## Umbau der Flügelschaftabdichtungen

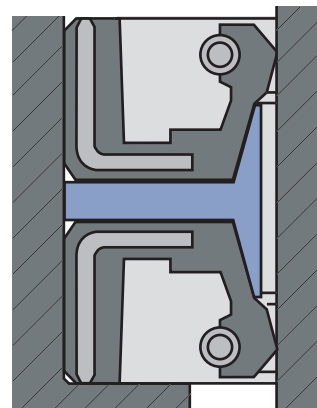
Abhängig vom Alter eines Propellers ist es evtl. notwendig, die Stützringe zwischen den Wellendichtringen (WDR) der Flügelschaftabdichtung nachzuarbeiten.

Die aktuellen WDR mit internen Verstärkungsblechen dürfen nicht zusammen mit alten Stützringen verwendet werden.

Durch die verkürzte Länge der WDR Membrane würde der Stützring die Dichtlippe vom Laufring abheben, und sie dadurch außer Funktion setzen.

Rot markierter Teil wird entfernt

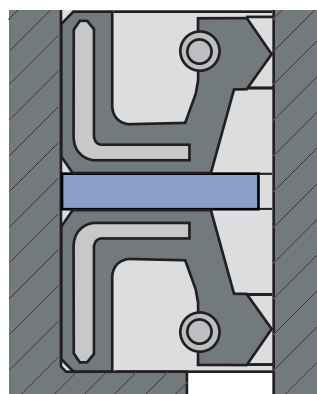
Wenn der Stützring eine Stützgeometrie wie in der nebenstehenden Skizze (Zeichnung rechts) aufweist, muss dieser entfernt werden.

Falls Stützringe vorhanden sind, müssen sie gemäß Skizze nachgearbeitet werden.
